Znak sprawy: **RR. 271.5.2024**

**dotyczy:** postępowania o udzielenie zamówienia publicznego prowadzonego w trybie podstawowym pn. „**Modernizacja infrastruktury drogowej na terenie gminy Sułów**”

- A.** Działając na podstawie art. 284 ust. 2 ustawy z dnia 11 września 2019 r. Prawo zamówień publicznych (t. j. Dz. U. z 2023 r., poz. 1605 z późn. zm.) – dalej „ustawa Pzp”, **Zamawiający: Gmina Sułów, przekazuje treść zapytań dotyczących treści Specyfikacji Warunków Zamówienia (SWZ), wraz z udzielonymi odpowiedziami.**

Przekrój konstrukcyjny 1-1  
 oświetla w:  
 km 18+450 do km 18+845  
 km 19+070 do km 20+285

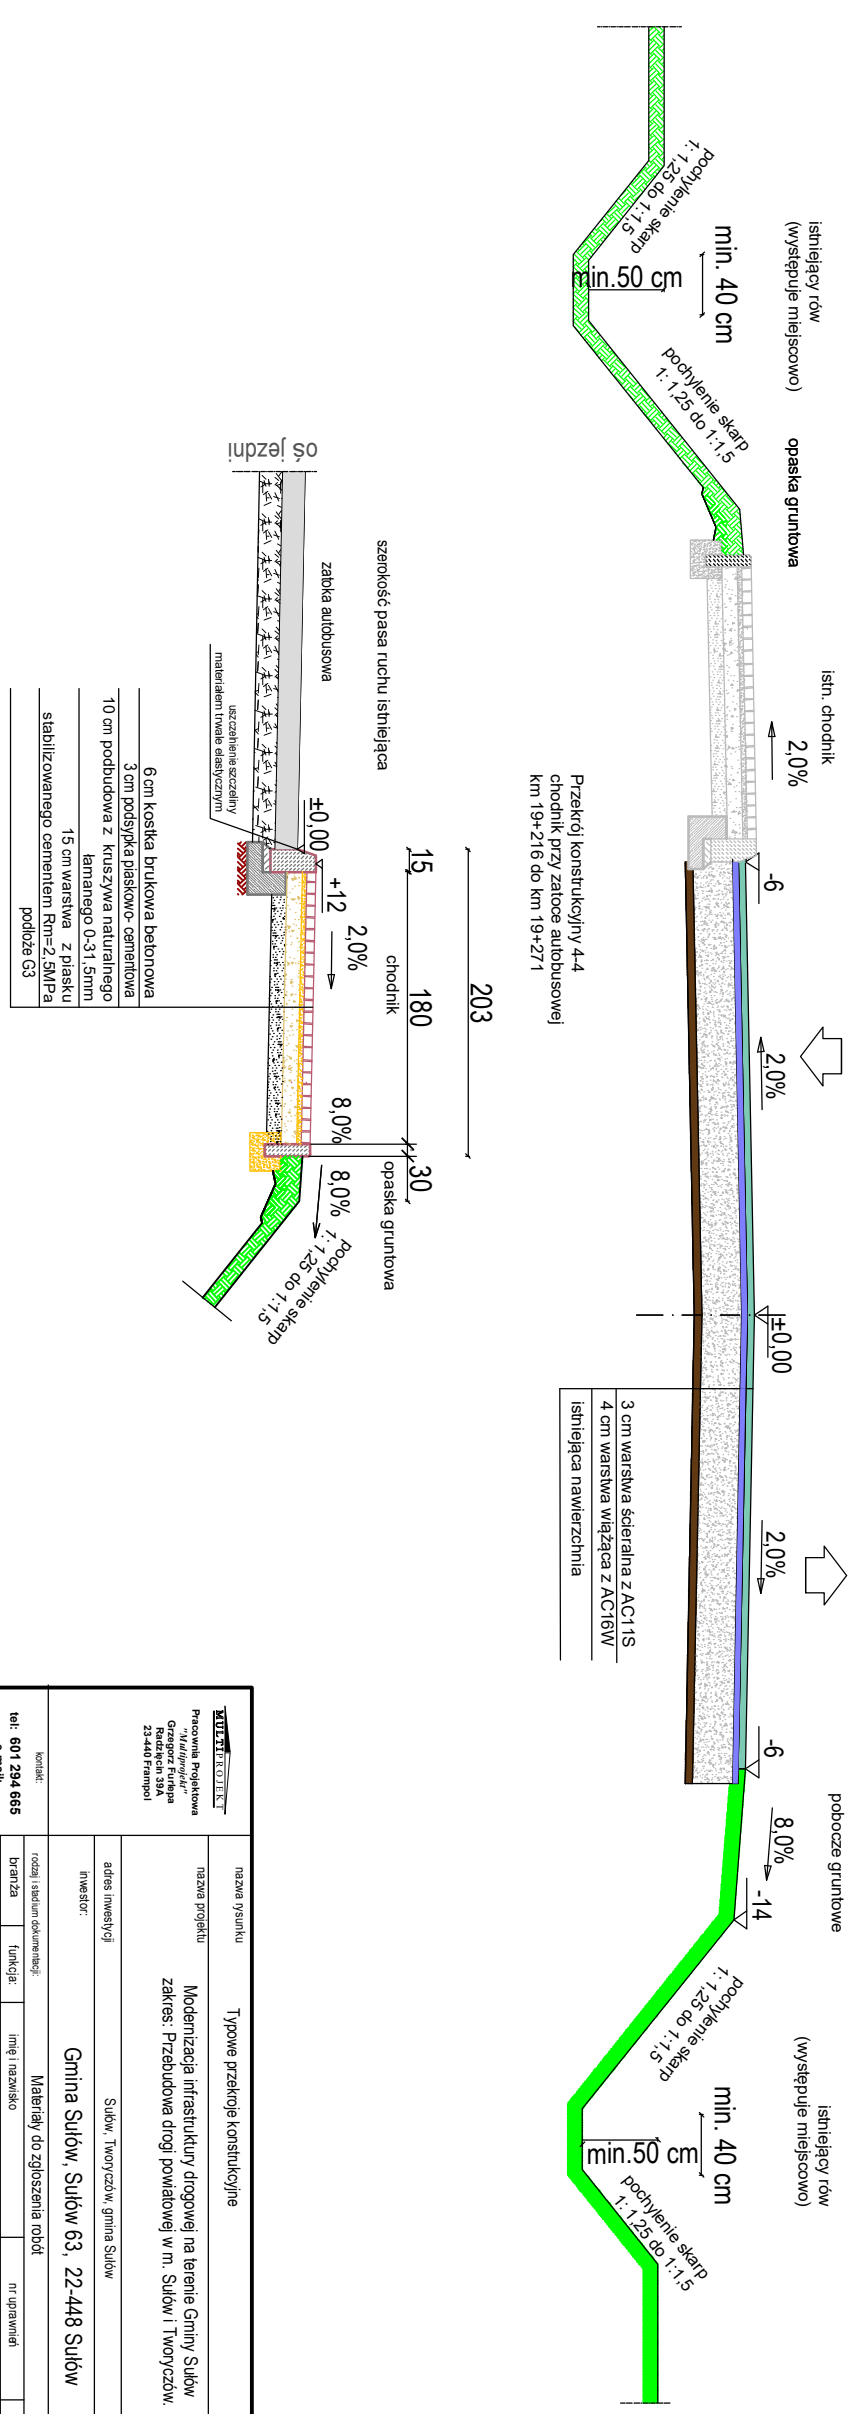
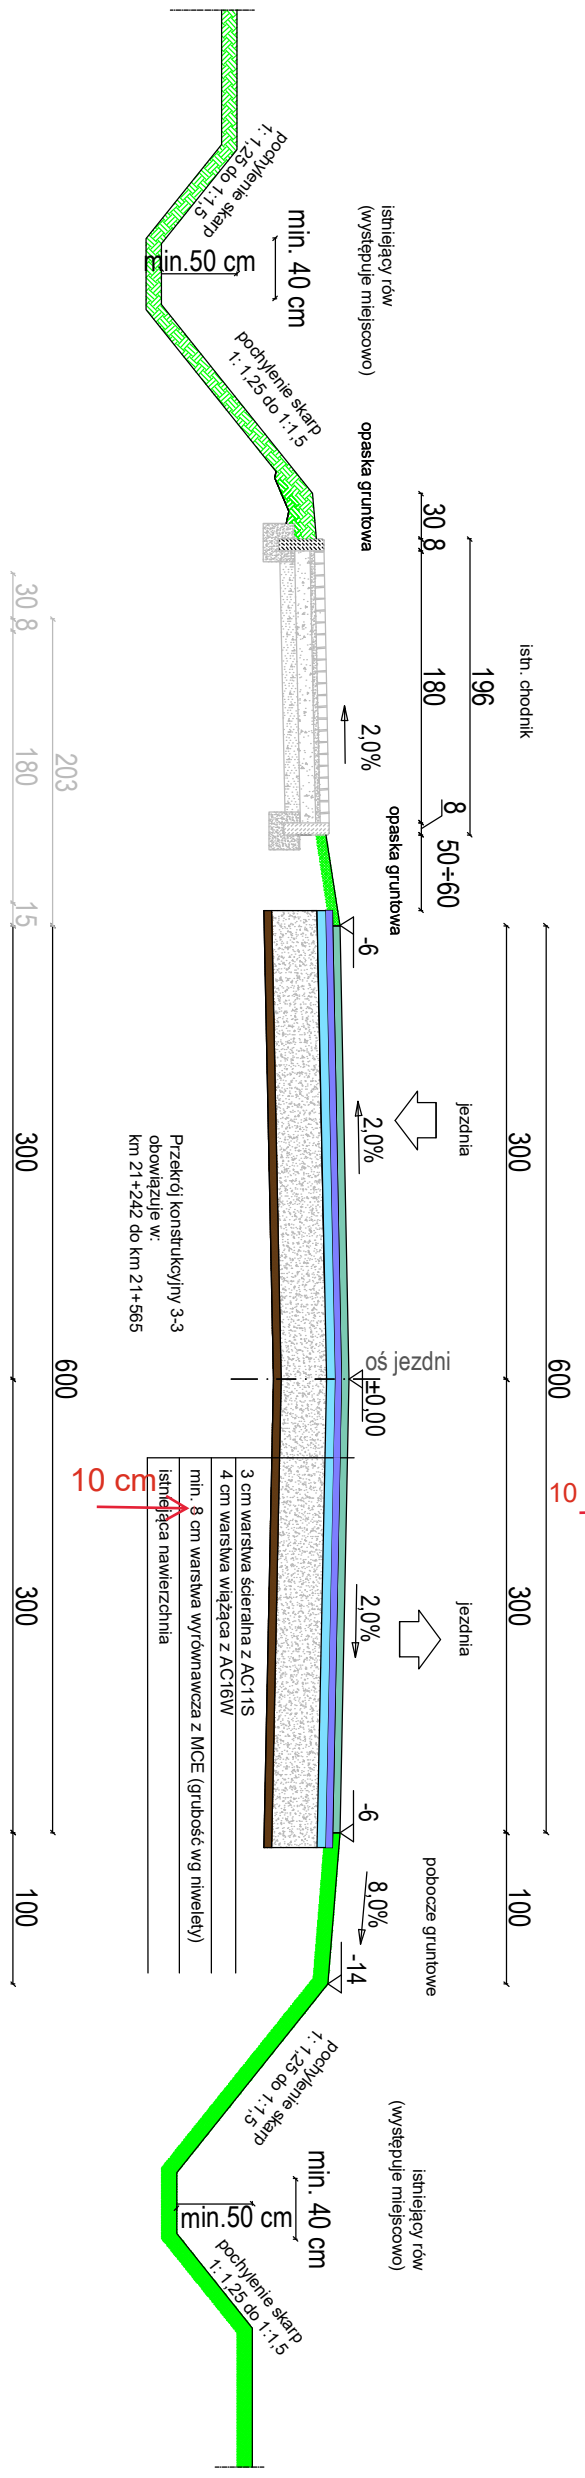
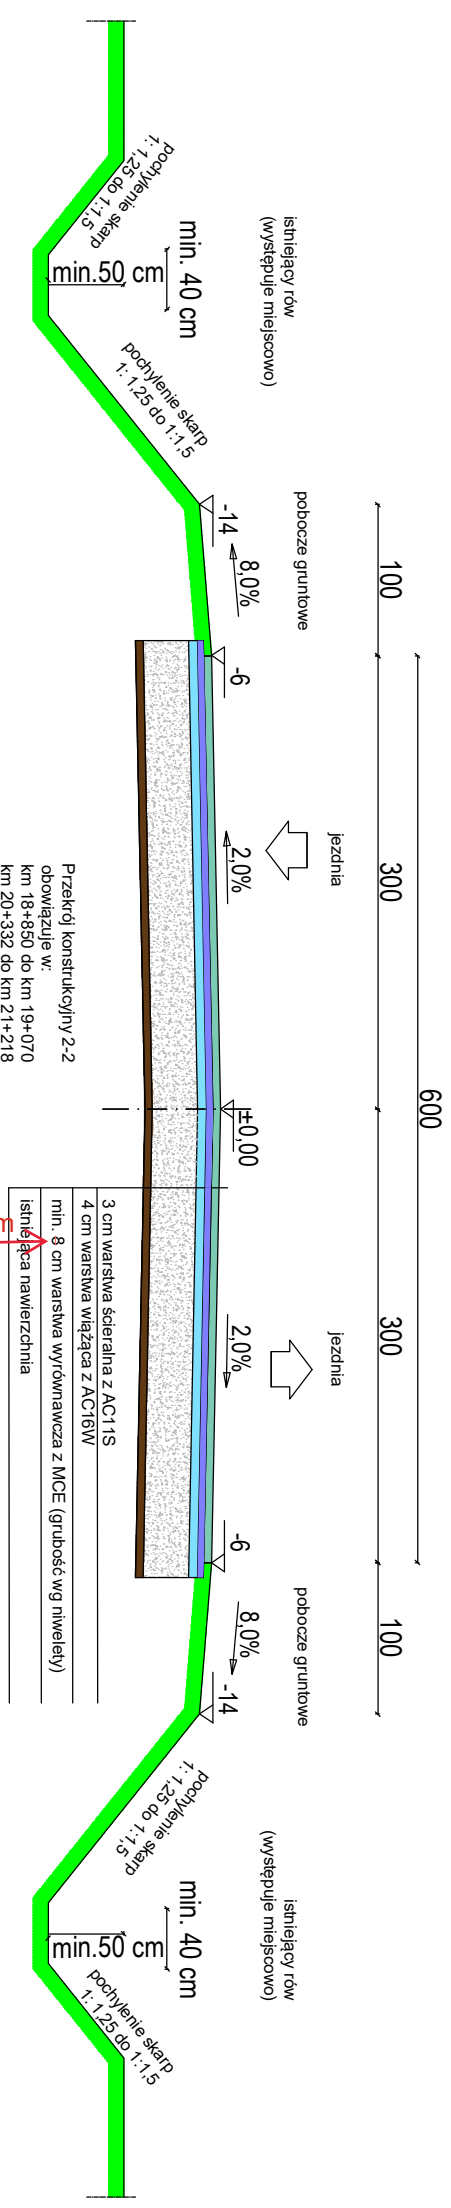
- B.** Dodatkowo, działając na podstawie art. 286 ust. 1 i ust. 7 ustawy z dnia 11 września 2019 r. –Prawo zamówień publicznych –dalej „ustawa Pzp”, **Zamawiający: zmienia treść Specyfikacji Warunków Zamówienia (SWZ) poprzez dokonanie korekty załącznika r4 – „Typowe przekroje konstrukcyjne”, w zakresie grubości warstwy wyrównawczej z MCE z 8 cm na 10cm. Zamawiający opublikuje poprawiony załącznik r4 wraz z niniejszym pismem.**
- C.** Zamawiający informuje, że pytania oraz odpowiedzi na nie stają się integralną częścią specyfikacji warunków zamówienia i będą wiążące przy składaniu ofert.
- D.** Jednocześnie Zamawiający informuje, iż pozostała treść Specyfikacji Warunków Zamówienia pozostaje bez zmian.
